Piano Regolatore Generale Comunale

Variante n. 5

Esame Osservazioni/Opposizioni

Comune di Udine
Dipartimento Gestione del Territorio, delle Infrastrutture e dell'Ambiente
Servizio Pianificazione Territoriale

ESTRATTO QUADERNO DEI NUCLEI STORICI MINORI (NTA-App. 4)
STRALCIO SCHEDA **N04**

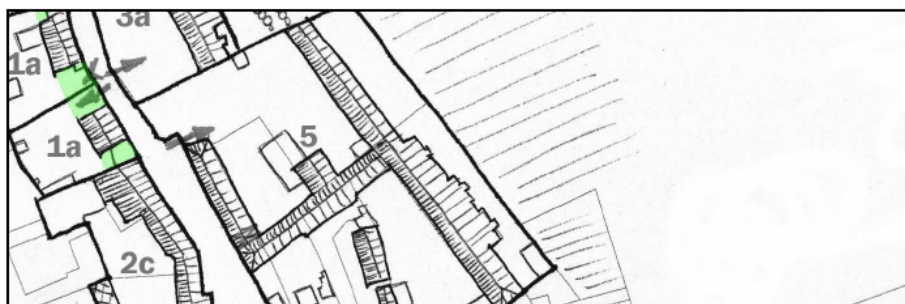
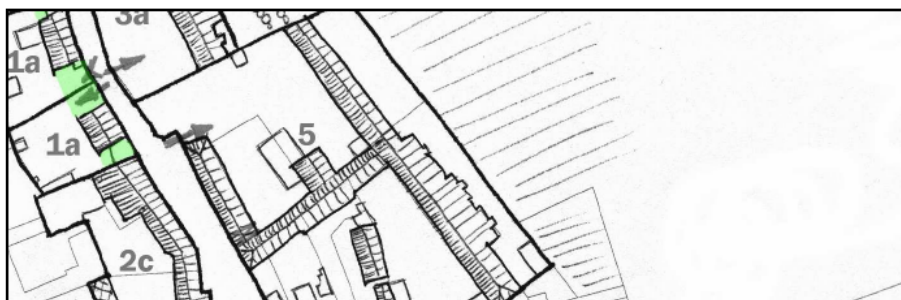
Si chiede di apportare alcune correzioni ed integrazioni agli elaborati adottati della variante n.5 al PRGC.

Considerato che le segnalazioni effettuate contribuiscono a una maggiore leggibilità degli elaborati grafici oltre che alla correzione di alcuni refusi si procede alle rettifiche e integrazioni segnalate.

CU 52

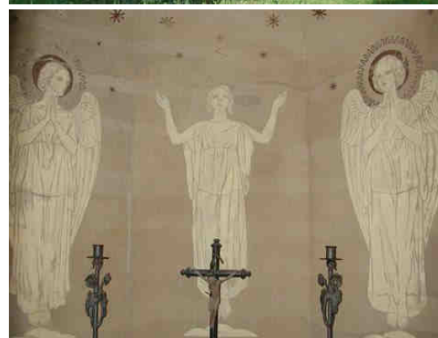
L'osservante, in qualità di consigliere comunale e correlatore di una tesi di laurea sull'arch. Ettore Gilberti, propone di integrare i dati delle schede delle tombe realizzate da Gilberti incluse nel fascicolo delle opere cimiteriali utilizzando le informazioni e i contenuti della tesi di laurea citata. Viene proposta inoltre la schedatura della tomba progettata dall'arch. Gilberti per la morte del figlio Celso.

descrizione La cappella ha planimetria rettangolare ed è preceduta da un pronao ad archi; la struttura richiama la tipologia delle chiese campestri del Friuli. Interessante lo studio dei materiali già dettagliatamente descritti nel progetto: lo zoccolo di base è eseguito in calcestruzzo, la struttura muraria è in mattoni, la copertura è in cemento armato coperto da piombo, i pavimenti sono in marmo, il rivestimento esterno è costituito da lastre in pietra d'Orsera levigata. La cappella, protetta da un cancello in ferro battuto, racchiude un piccolo altare. Il soffitto del pronao e l'interno della cappella è stato decorato a graffito: il pittore Ugo Rossi ha rappresentato "il ciclo della vita e dell'anima cristiana, la nascita della grazia per mezzo del Santo Battesimo, la vita nelle opere feconde di bene, la morte in Cristo, la Risurrezione e il godimento della celeste Beatitudine. I graffiti sono molto degradati. Lungo gli archi e nei prospetti della cappella sono riportate citazioni tratte da testi biblici.

CU 148

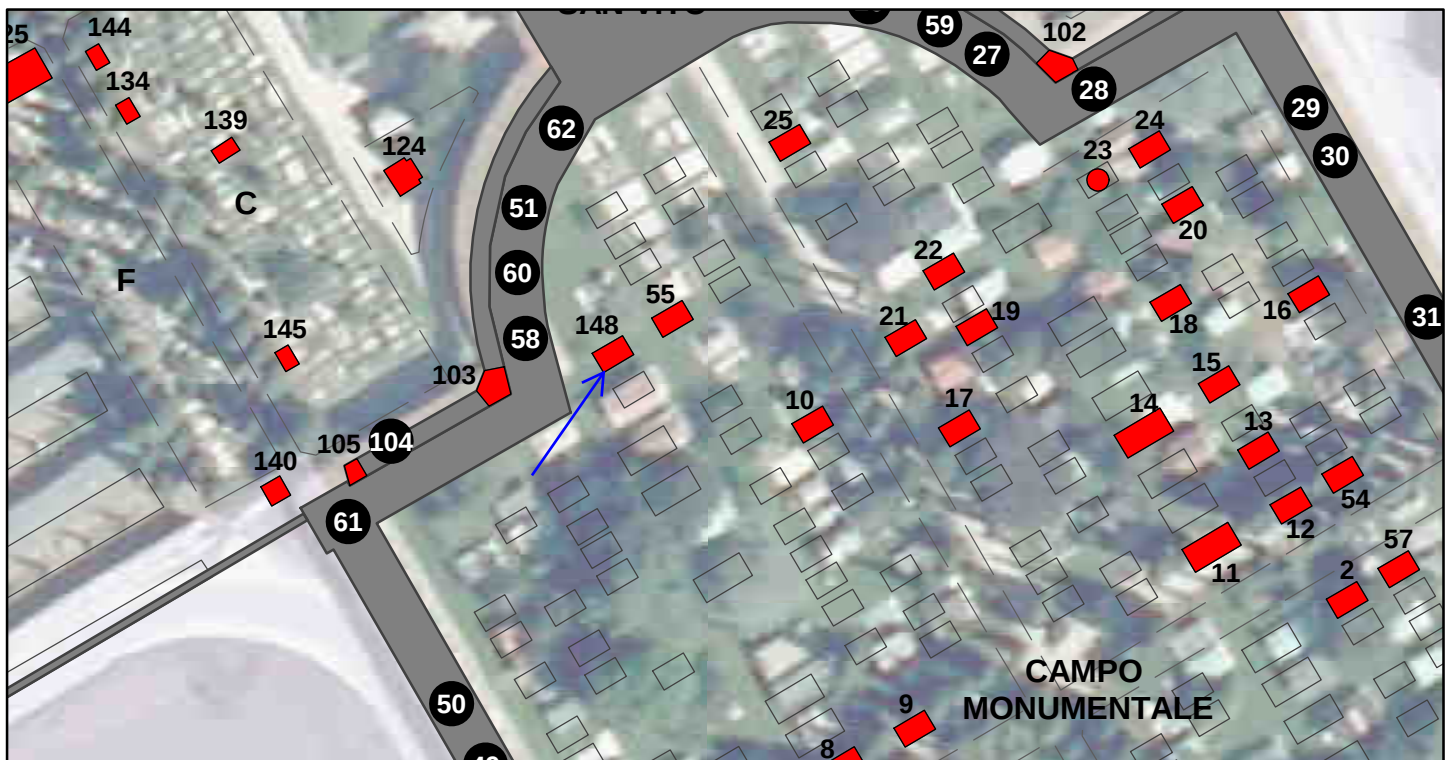
Inoltre, anche a seguito di ulteriori sopralluogo e ricerca bibliografica, si concorda con l'opportunità di schedare, soprattutto per il suo valore storico-culturale, anche la tomba realizzata da Gilberti per la prematura morte del figlio Celso (alpinista), successivamente trasformata in tomba di famiglia.

descrizione La tomba è stata progettata dallo stesso Gilberti per la morte del figlio Celso, noto alpinista, morto prematuramente durante una cordata alpinistica. Il monumento progettato dall'architetto prevede una semplice stele verticale da cui emergono due elementi scultorei in pietra: in alto l'altorilievo del volto di Celso e alla base uno zaino con piconza e corda. Le parti scultoree sono realizzate dallo scultore Giovanni Micconi. Su un lato della stele vi è la scritta: "Asceso per sempre alle supreme altezze". La tomba è stata successivamente riadattata a tomba di famiglia per ospitare anche le spoglie dello stesso Ettore Gilberti. E' stata mantenuta la stele sull'angolo nord-est ed è stata realizzata una semplice cordonata a due altezze per delimitare il perimetro, al centro la lapide sepolcrale dà accesso alla camera funeraria, attorno ghiaino bianco.

Scheda di analisi N07

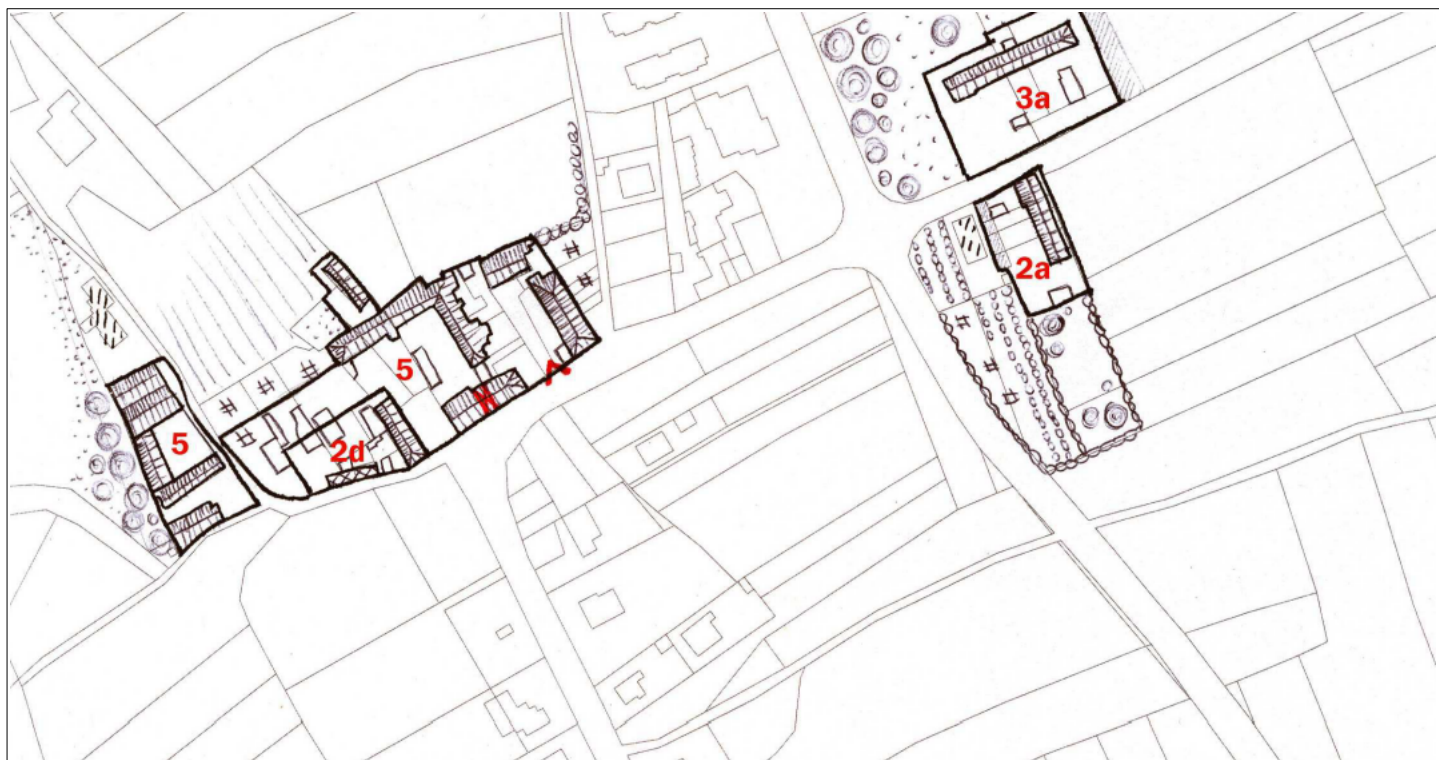
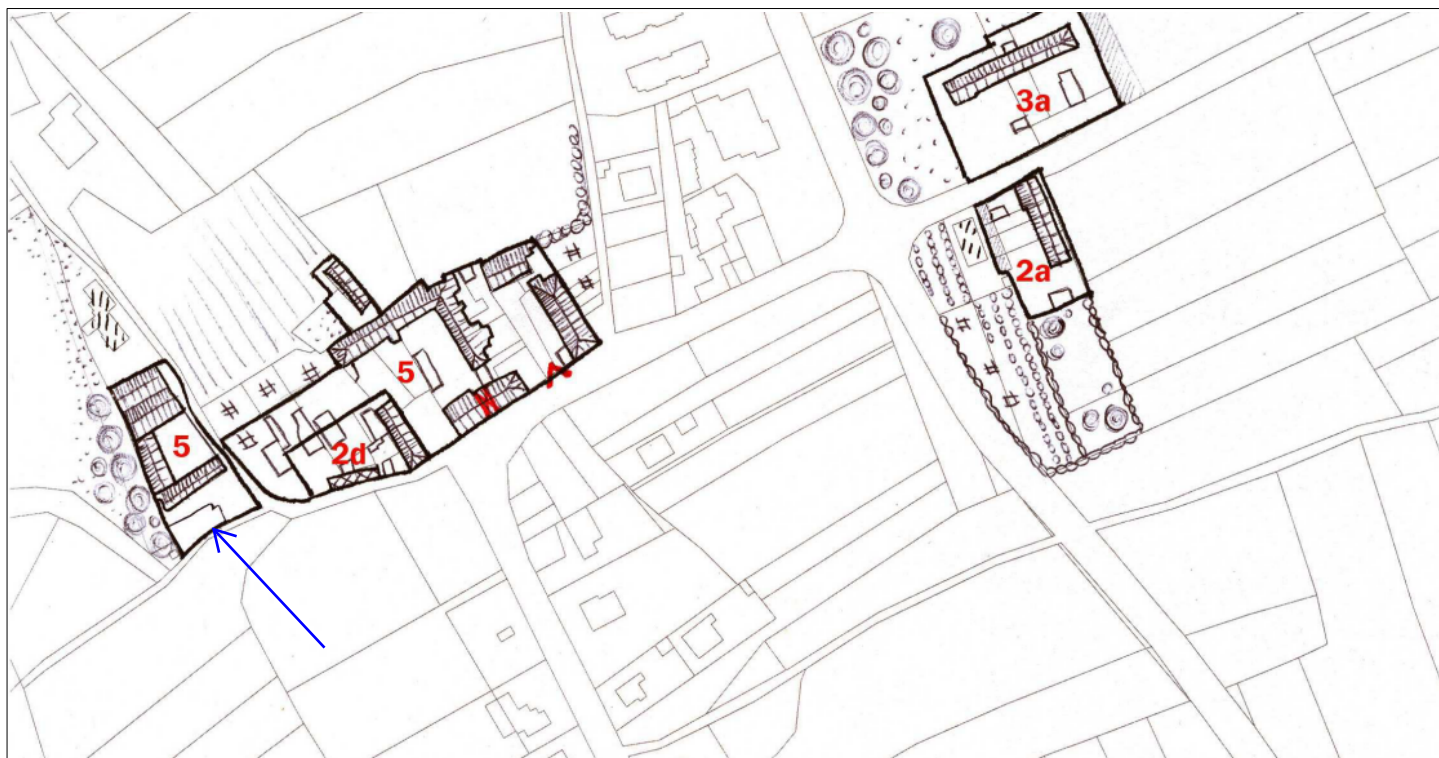
Richiamato il progetto di risanamento conservativo di un fabbricato di matrice rurale (sub 3) e la vicinanza e scarsa coerenza tipologica dell'immobile contiguo (sub 1-2), si chiede una modifica del PRGC per consentire una ricomposizione volumetrica dell'immobile sub 1-2 con possibilità di traslazione verso nord (contestualmente all'eliminazione della tettoia esistente e applicazione dell'art. 58 comma 3 lettera a) della L.R. 19/2009 - Piano Casa -).

L'osservazione pone l'attenzione sull'immobile contiguo al sub 3, identificato ai sub 1 e 2, che, effettivamente non presenta caratteri tipologici rurali e contrasta con il contesto e soprattutto con il vicino fabbricato storico sub 3.

Il fabbricato viene quindi correttamente riconosciuto come elemento estraneo al tipo, correggendo di fatto, un refuso, di valutazione.

L'osservazione viene pertanto accolta, riconoscendo l'immobile sub 1-2 nella categoria “Tettoie, superfetazioni ed elementi estranei al tipo”, come evidenziato negli allegati.

STRALCIO TAVOLA T2 - CENTRO CITTA' Scala 1: 2.000

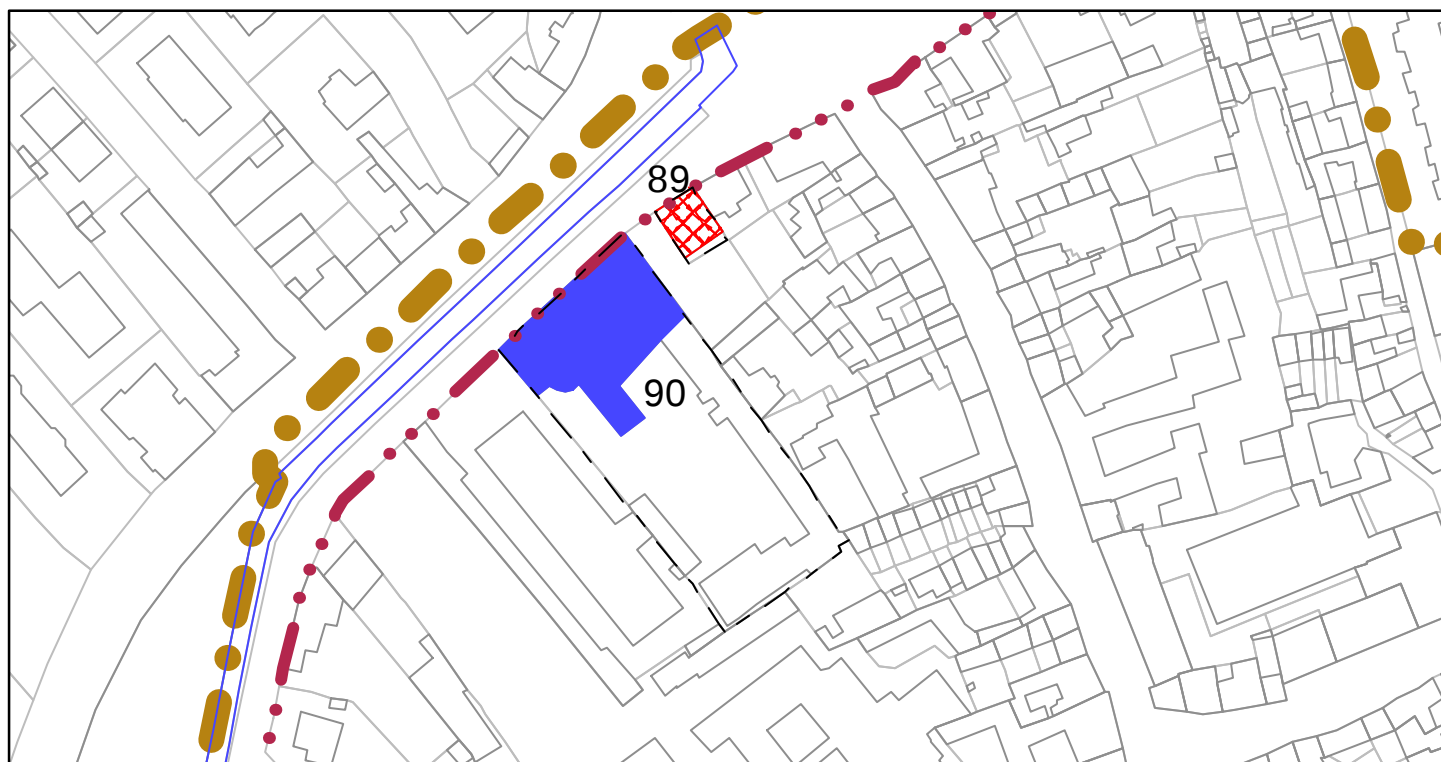
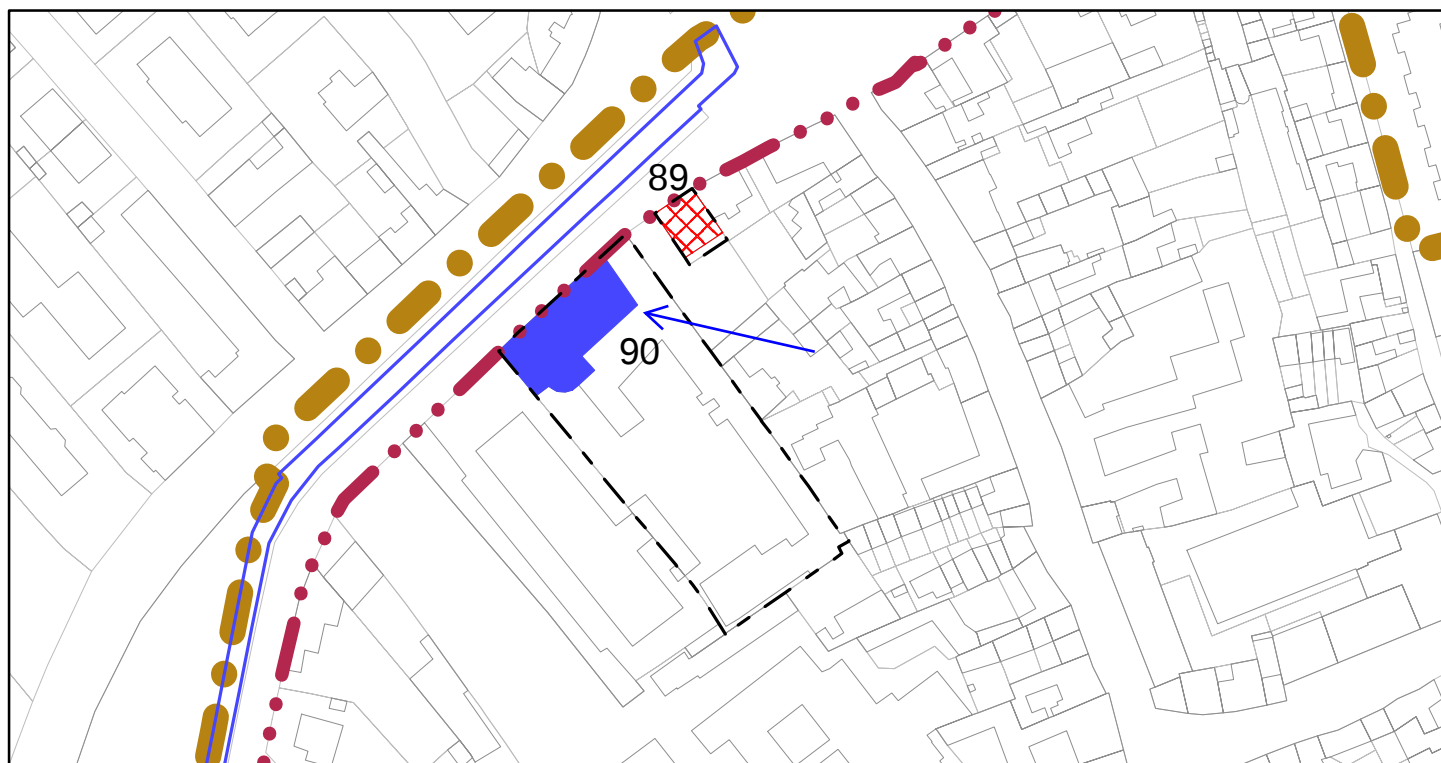
Si chiede l'aggiornamento delle tavole T2 e Z0 del PRGC per renderle coerenti con l'attuale stato di fatto del complesso Basevi (catalogato al n. 90 del fascicolo 4 "Complessi legati alla storia industriale"), che è stato assoggettato a interventi autorizzati di demolizione di parti dell'originario immobile, in quanto inagibili e pericolose per la pubblica incolumità.

Si prende atto dello stato di avanzamento dei lavori di demolizione e di conseguenza viene rivista la perimetrazione dell'edificio "Magazzino Basevi" catalogato al n. 90 del fascicolo 4 "Complessi legati alla storia industriale" negli elaborati del Piano Regolatore vigente.
